CAPT No. 211 (Extraordinaria)

FECHA: 30 de julio de 2025

Realizar el Comité Asesor del Planeamiento de la Transmisión - CAPT No. 211 (Extraordinario), el cual tiene como objetivo votar por la modificación en el Alcance a las obras Subestación Amanecer 500/230/115 kV y obras asociadas, y Compensadores Síncronos del área GCM expuestos los planes de Expansión del 2024 y 2022, respectivamente. Adicionalmente, revisar el cambio de FPO de los segundos circuito Montería - Urabá 220 kV y Segundo circuito Urabá - Urrá 220 kV.

Figura 1. Sistema Nacional de Áreas Protegidas fuente UPME

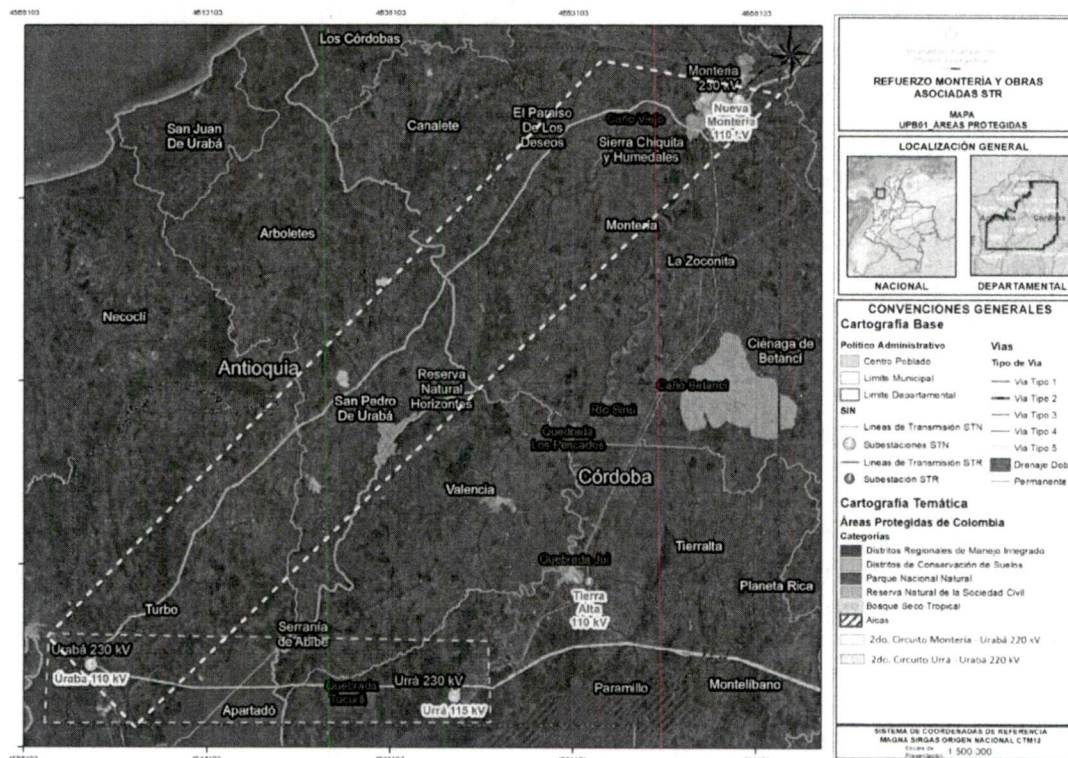
conflicto armado, como Apartadó, San Pedro de Urabá, Tierra Alta, Turbo y Valencia. La presencia de estas dinámicas sociales y de seguridad añade una capa adicional de complejidad y riesgo a la ejecución de obras, lo que puede influir en la duración y el alcance de los procesos de consulta y licenciamiento.

La Unidad enfatizó que el plazo original de 27 meses para la ejecución del proyecto Segundo Circuito Urabá - Urrá 220 kV, bajo los supuestos antes ilustrados sería claramente insuficiente, dadas las particularidades de los proyectos y su área de influencia. Según sus estimaciones, los trámites de licenciamiento ambiental podrían extenderse hasta 30 meses, mientras que las consultas previas podrían tomar alrededor de 24 meses. Esta evaluación realista de los tiempos necesarios para cumplir con la normativa ambiental y social, y

GEB expresó los inconvenientes que provoca la modificación de la FPO de los proyectos cuando ya ha sido definida en el Plan de expansión, pero que por demoras en la apertura de la convocatoria u otras causas se hace necesario cambiarla. Argumentó que esta situación no solo genera desgaste administrativo y retrasos, sino también incertidumbre para los inversionistas y el sistema en general. Sugirió que, para evitar estos inconvenientes futuros, las convocatorias deberían establecer un plazo de ejecución en meses, en lugar de una fecha fija de puesta en operación. De esta manera, se permitiría una mayor flexibilidad ante la demora en la apertura de la convocatoria o aspectos socioambientales no considerados cuando se determinó la FPO en el Plan de Expansión.

XM, por su parte, reforzó la inquietud sobre el cambio de la FPO (retraso), dado que estas obras se definieron como "urgentes" y lamenta la falta de anticipación en su identificación y despliegue. Hizo un llamado a revisar los horizontes de planeación para anticipar mejor los posibles retrasos inherentes a este tipo de

- Segundo circuito Urabá - Urrá 220 kV (Convocatoria UPME 01-2025): Se propuso modificar la fecha de adjudicación al 30 de noviembre de 2025 y la FPO al 30 de abril de 2029. Esto resultaría en un plazo de ejecución de 41 meses, un período que, según los análisis históricos de proyectos con características análogas, se consideraría más realista y factible.
- Segundo circuito Montería - Urabá 220 kV (por ampliación): Para este proyecto, con una FPO al 31 de diciembre de 2027, se propuso modificar la FPO al 30 de octubre de 2028. Esta extensión implicaría un plazo de ejecución de 38 meses, también en línea con la duración promedio observada en proyectos de ampliación de infraestructura.

Figura 2. Diagrama unifilar Alternativa con actualización subestación Amanecer 500/220/115 kV y líneas asociadas.

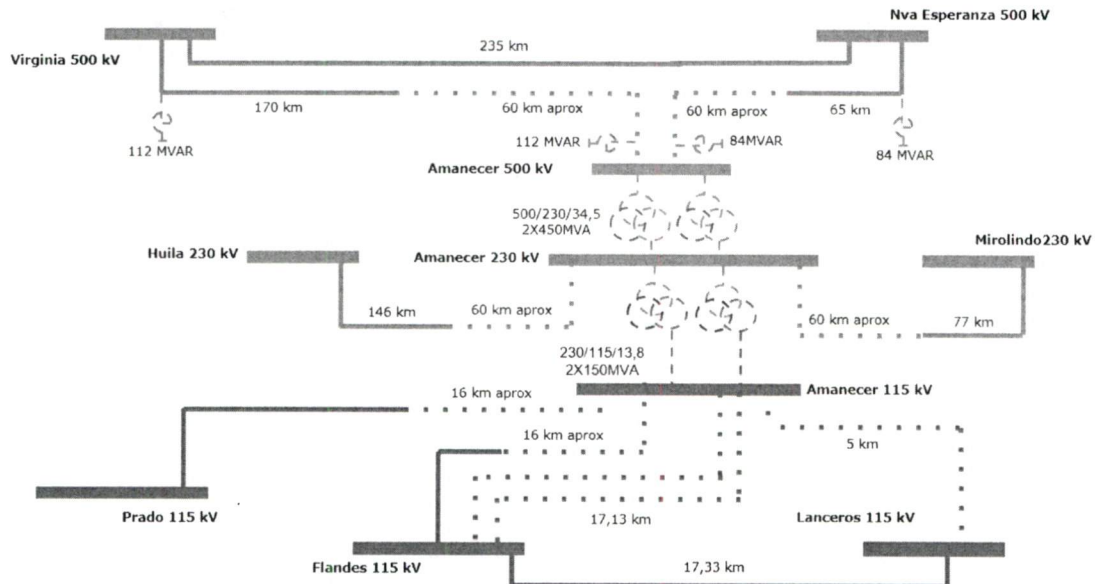
En el trámite de la convocatoria para la ejecución del proyecto Nueva Subestación Amanecer 500/230/115 kV, se identificaron algunas inconsistencias de forma en la descripción de las líneas de transmisión a 500 kV y los equipos de compensación reactiva, contenidas en el texto del Plan Maestro de Modernización y Expansión de la Infraestructura de Transmisión Eléctrica – Tomo II (Plan de Expansión de Transmisión 2024–2038), las cuales se indican en color rojo a continuación:

"En la que se indica que a nivel de 500 kV, utilizar el brazo disponible entre el circuito Virginia - Nueva Esperanza 500 kV para la conexión de la nueva subestación Amanecer, con un enlace hacia la subestación Virginia 500 kV (200 km) y un enlace a la subestación Nueva Esperanza 500 kV (235 km). Adicionalmente se propone la instalación de 2 reactores de 84 MVar en los extremos de la línea Virginia - Amanecer 500 kV y 2 reactores de 112 MVar en los extremos de la línea Amanecer - Nueva Esperanza 500 kV". (Letras en rojo fuera de texto)

La modificación propuesta se sustenta en el diagrama unifilar presentado en la Figura 2 (Alternativa con actualización de la Subestación Amanecer 500/230/115 kV y líneas asociadas), el cual refleja la configuración técnica corregida.

Durante el proceso de revisión, XM consultó el criterio utilizado para el cálculo de la compensación reactiva de las líneas, a lo que la Unidad respondió que se consideró un factor de compensación del 70%. Por su parte, los representantes de GEB e Intercolombia manifestaron que una capacidad de 120 MVAR corresponde con el valor estándar disponible en el mercado para los reactores inicialmente especificados en 112 MVAR. Esta observación fue aceptada por los demás miembros del CAPT, siendo acordado modificar la capacidad de los reactores correspondientes.

*“ A nivel de 500 kV, utilizar el brazo disponible entre el circuito Virginia – Nueva Esperanza 500 kV para la conexión de la nueva subestación Amanecer, con un enlace hacia la Subestación Virginia 500 kV (**230 km**)*

y un enlace a la subestación Nueva Esperanza 500 kV (**125 km**). Adicionalmente se propone la instalación de 2 reactores de **120 MVAR** en los extremos de la línea Virginia- amanecer 500 kV y 2 reactores de **84 MVAR** en los extremos de la línea Amanecer – Nueva Esperanza 500 kV.
”
